改善箇所説明図

フォークリフトの前車軸において、駐車ブレーキ取り付け部のシール構造が不適切なため、潤滑油が漏れ出すものがある。そのため、漏れた潤滑油が駐車ブレーキ内に浸入し、駐車ブレーキの制動力が低下するおそれがある。

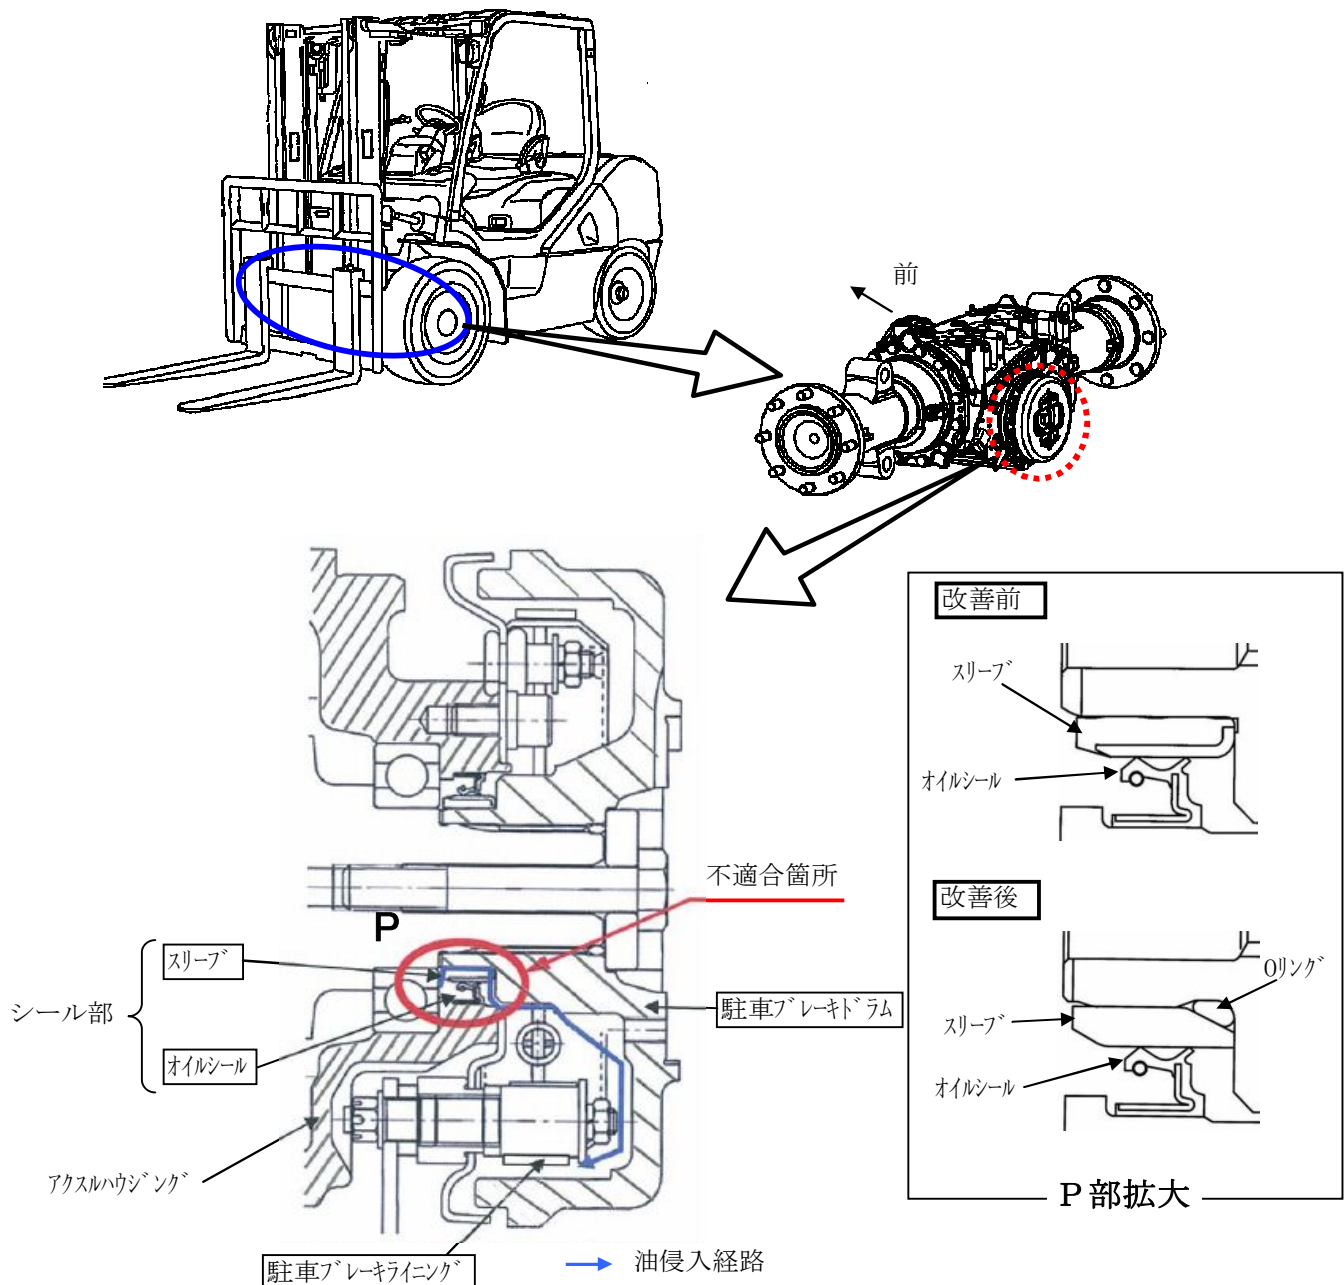
注：□内は交換部品を示す。

改善の内容
全車両、当該シール部を対策品に交換するとともに、駐車ブレーキを新品に交換する。

識別
パーキングドラムの側面に白ペイントを塗布する。
